改善箇所説明図

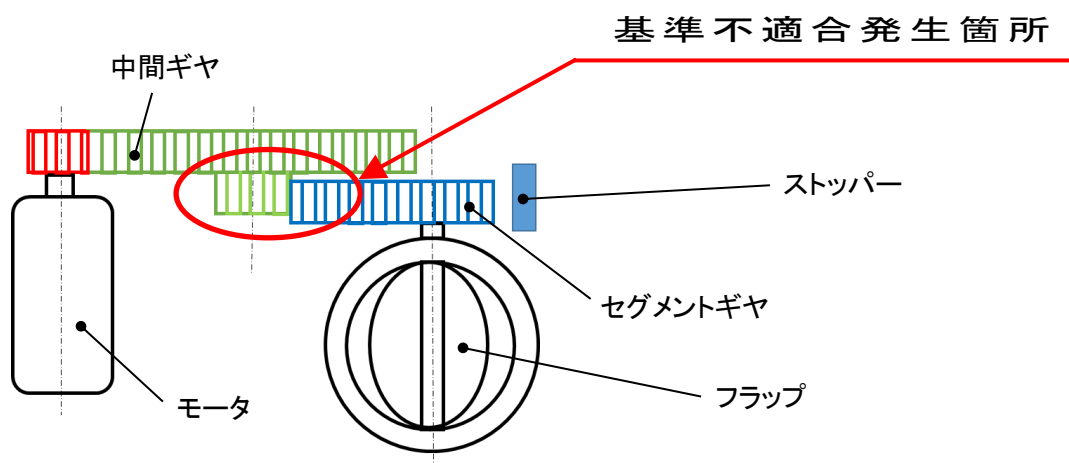
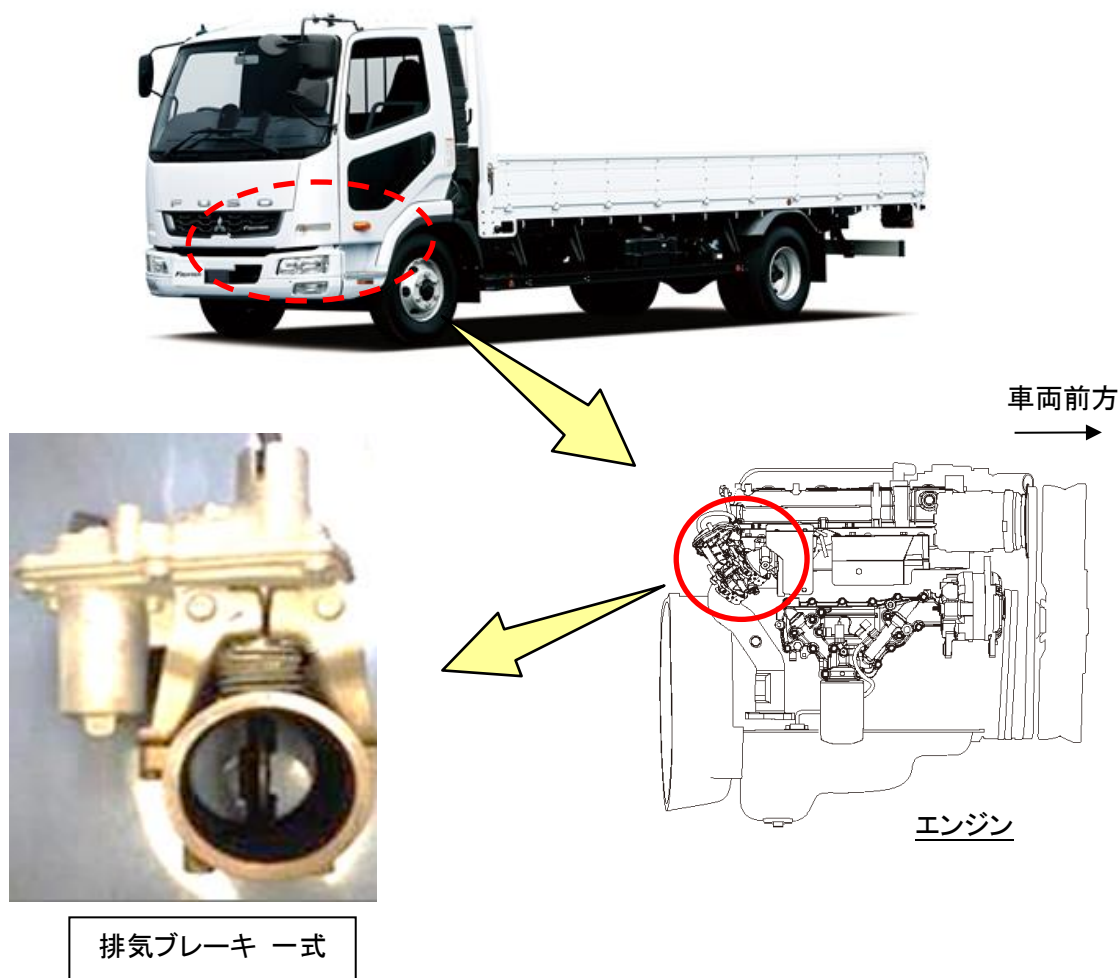
4V20 型エンジンを搭載したトラックの排気ブレーキにおいて、エンジン ECU の制御プログラムが不適切なため、排気ブレーキ駆動用ギヤがストッパーに対して想定を超える速度で当たることがある。そのため、当該事象が繰り返されると排気ブレーキ駆動用ギヤ及び中間ギヤが破損して排気ブレーキが不作動になり、エンジン制御警告灯が点灯する。

全車両、エンジン ECU の排気ブレーキ制御プログラムを対策品に書き換えると共に、排気ブレーキ一式を新品に交換する。

識別：作業完了車には、排気ブレーキ上面に白色ペイントを塗布する。
